La secretaria de despacho de la secretaria de obras públicas, da respuesta a la observación presentada frente al proyecto de pliego de condiciones del Proceso de selección LP-004-2023 que tiene por objeto: **"CONSTRUCCION DE PAVIMENTO, BAHIAS Y MEJORAMIENTO DEL ESPACIO PÚBLICO EN EL BARRIO CHACHAFRUTO, EN LA CIUDAD DE MANIZALES** " conforme a lo dispuesto en los artículos 2.2.1.1.1.7.1 y el 2.2.1.1.2.1.4 del Decreto 1082 de 2015, en los siguientes términos:

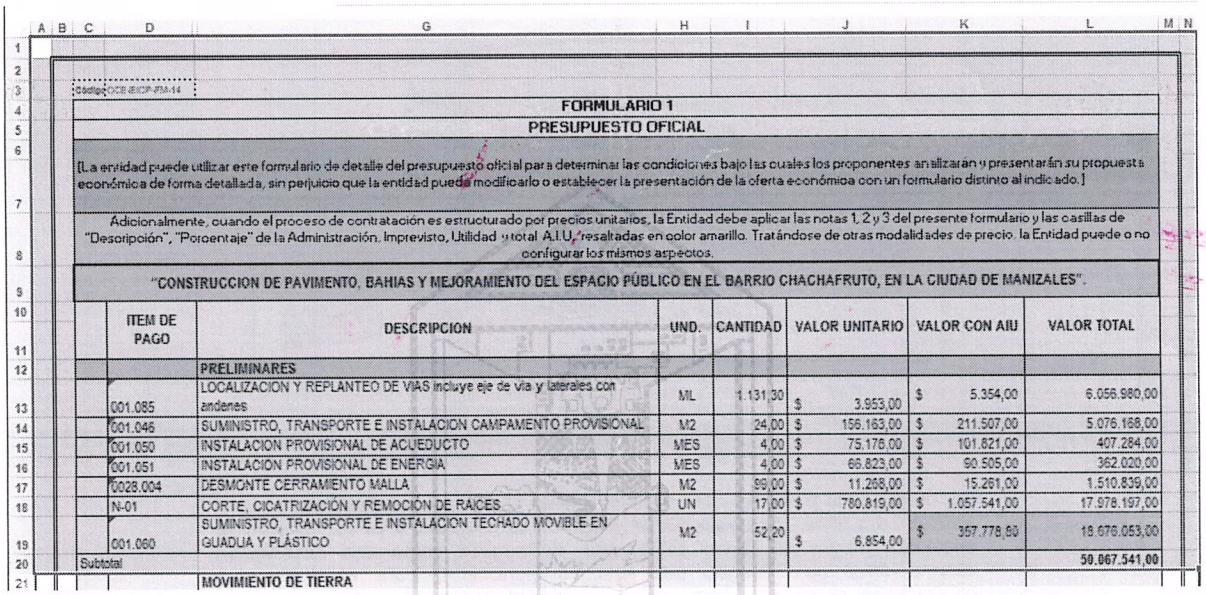
"BUENA TARDE, EN EL FORMULARIO 1 PRESUPUESTO OFICIAL, EN EL ITEM - 001.060 - SUMINISTRO, TRANSPORTE E INSTA LACION TECHADO MOVIBLE EN GUADUA Y PLÁSTICO, HAY UN ERROR YA QUE EL VALOR UNITARIO SEGUN EL APU CORRE SPONDIENTE ES DE $ 6.854 Y EL VALOR CON AIU ES DE $ 9.283 Y NO DE $357.778,80, ASÍ LAS COSAS POR FAVOR CORREG IR EL FORMULARIO 1 YA QUE HAY UNA VARIACIÓN EN E PRESUPUESTO OFICIAL DE $18.191.480,00 "

Al respecto se informa que se harán las correcciones pertinentes al presupuesto en el ítem indicado.

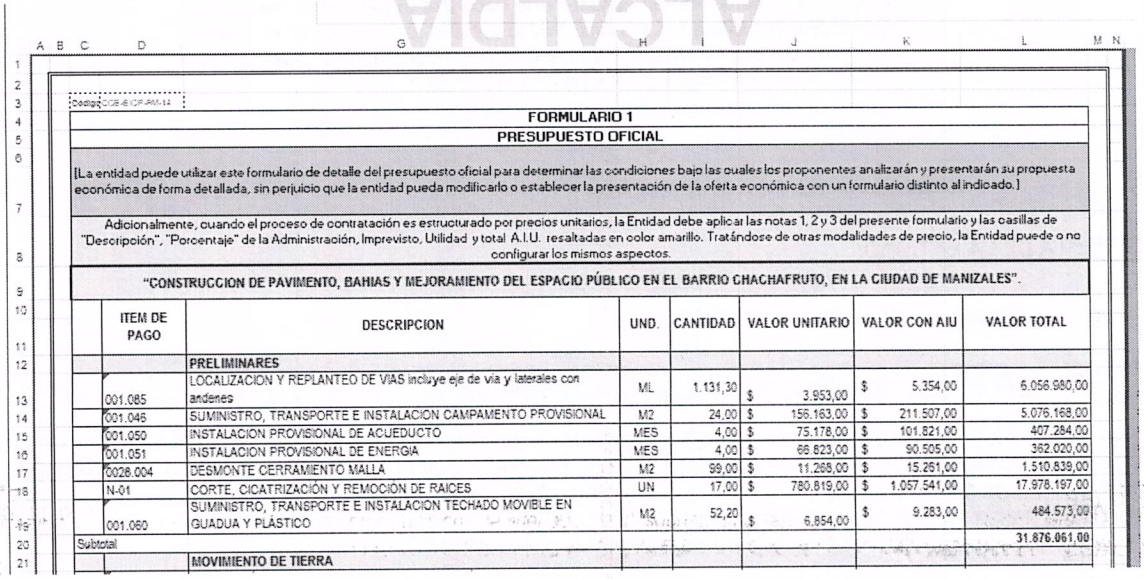
El valor unitario del ITEM 001.060 SUMINISTRO, TRANSPORTE E INSTALACION TECHADO MOVIBLE EN GUADUA Y PLÁSTICO, no tiene incluido el AIU, por lo que el valor de este ITEM incluido el AIU sería de 9.283.06, alterando el valor total, tanto del Capítulo de Preliminares como el Valor total de toda la Propuesta, conduciendo a los proponentes al HERROR.

Este Capítulo debe quedar así

Al respecto se informa que se harán las correcciones pertinentes al presupuesto en el ítem indicado.
